DIPARTIMENTO AMBIENTE E
PROTEZIONE CIVILE

Settore Ecosistema Costiero e Acque

Oggetto**:** **S921**. - Procedimento di verifica di assoggettabilità alla VIA relativo al progetto di: "Intervento di sistemazione idraulica di tre corsi d'acqua mediante adeguamento della sezione di deflusso presso il complesso Terme di Pigna".
Loc. Lago Pigo, Comune di Pigna (IM).
Proponente: Ottopigna S.r.l.
Verifica completezza e adeguatezza documentale ex art. 19 comma 2 del D. Lgs. n° 152/2006..

Figura 2 – Localizzazione intervento rispetto ai corpi idrici tipizzati e classificati dal PTA

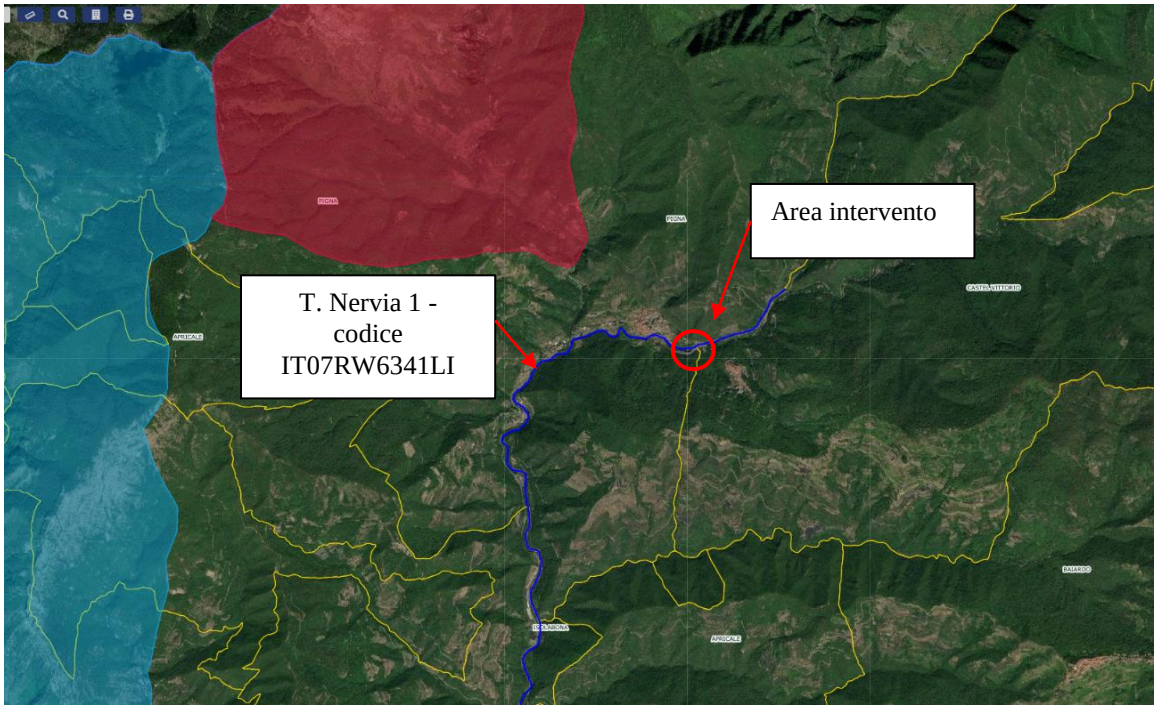
Nella documentazione visionata non si trova alcun riferimento al vigente Piano regionale di Tutela delle Acque – PTA (aggiornamento DCR n. 11/2016), comunque I 3 rii interessati dagli interventi non sono corpi idrici tipizzati nello stesso PTA, ma sono affluenti di sinistra del Torrente Nervia, in un tratto che, invece, rappresenta uno dei corpi idrici superficiali significativi individuati dal PTA (T. Nervia 1 – codice IT07RW6341LI). Tuttavia occorre evidenziare che l'area di intervento è sita in adiacenza a tale tratto del Nervia. Nella sottostante Figura 2 è riportata la rappresentazione cartografica dell'area di intervento rispetto ai corpi idrici individuati nel vigente PTA.
